**Vysvětlení zadávacích podmínek č. 4
zakázky**

„Urgentní příjem - Nemocnice Kyjov“

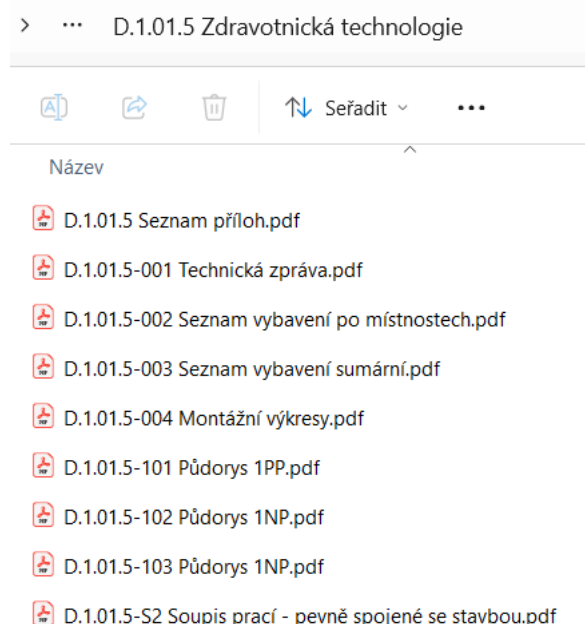
Žádáme zadavatele o doplnění. Při zpracování nabídky jsme narazili v dokumentu

„Příloha č. 1 – Popis nabízených výrobků (Tabulka č. 1 fin)“

na odkaz na soubor s názvem:

„D1.01.5- S1 – Příloha č. 1 Technická specifikace speciální zdravotnický nábytek.pdf“, který však v poskytnuté projektové dokumentaci nenacházíme.

Prosíme Vás o doplnění tohoto dokumentu, případně o informaci, kde jej můžeme dohledat.

Dokument **„D1.01.5- S1 – Příloha č. 1 Technická specifikace speciální zdravotnický nábytek.pdf“** doplňujeme v příloze.
